WSS/KG/ 732 /DOPKiZP/MW/ 228 /14

Tychy, dn. 30.04.2014r.

Dotyczy: odpowiedzi na zapytania w sprawie specyfikacji do przetargu nieograniczonego na dostawę sprzętu jednorazowego użytku oraz sprzętu wielorazowego użytku na potrzeby Szpitala (nr sprawy: 12/14/ZP/PN)

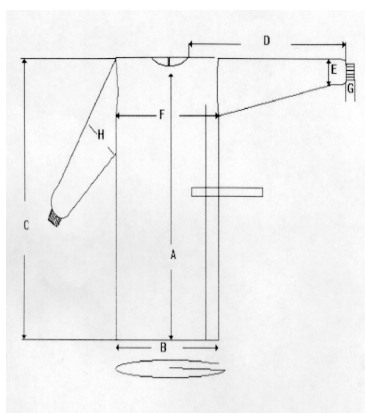
Dotyczy pakiet nr 18 poz. 1 – Czy Zamawiający w Pakiecie nr.18 pozycji nr 1 dopuszcza fartuch urologiczny jednokrotnego użytku w jednym uniwersalnym rozmiarze XL o parametrach jak tj.:

Fartuch wykonany jest z różnych materiałów: górna część fartucha w okolicach klatki piersiowej jest wykonana z włókniny Spunlace o gramaturze 68g/m² która składa się z poliestru (45%) i celulozy (55%). Rękawy fartucha wykonane są z laminatu dwuwarstwowego złożonego z wiskozy i polietylenu o grubości 50 µm. Środkowa i dolna część fartucha są wykonane z folii PE o gramaturze 48g/m² i grubości 65 µm. „Szywy” fartucha są wykonane metodą ultradźwiękową. Mankiety w kolorze białym o szerokości 9 cm fartucha wykonane

Rozmiar i parametry		XL
A	Długość środkowa	140
B	Szerokość na dole	220
C	Długość od najwyższego punktu ramienia	150
D	Długość rękawa bez mankietu	84
E	długość mankietu	9
F	Klatka piersiowa	75
G	szerokość mankietu elastycznego	16

Tak, Zamawiający dopuszcza taki fartuch.
